# AFUL ILOT ZAC FRT DE SEINE 2

## SOUS-STATION DE CHAUFFAGE

### Avis technique AF 15.036.CR.02.a

## Compte-rendu de la réunion de chantier du 28 février 2017

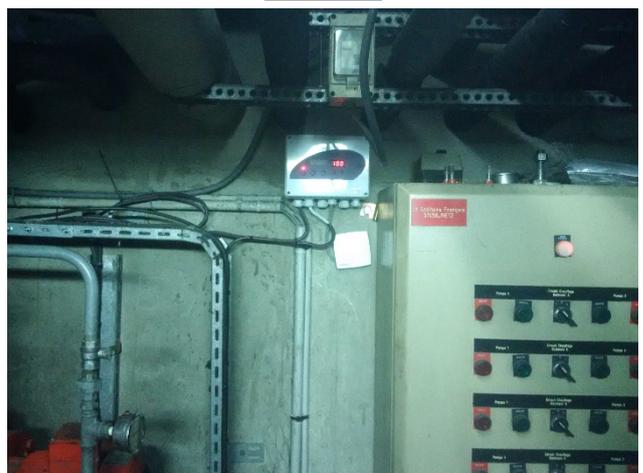
À ce jour, l'horloge n'est plus raccordée, le ventilateur peut donc fonctionner de jour comme de nuit.

Son régime de fonctionnement est régulé en fonction de la température dans le local : il fonctionne à plein régime pour une température supérieure à 28°C et réduit son débit si la température est plus faible.
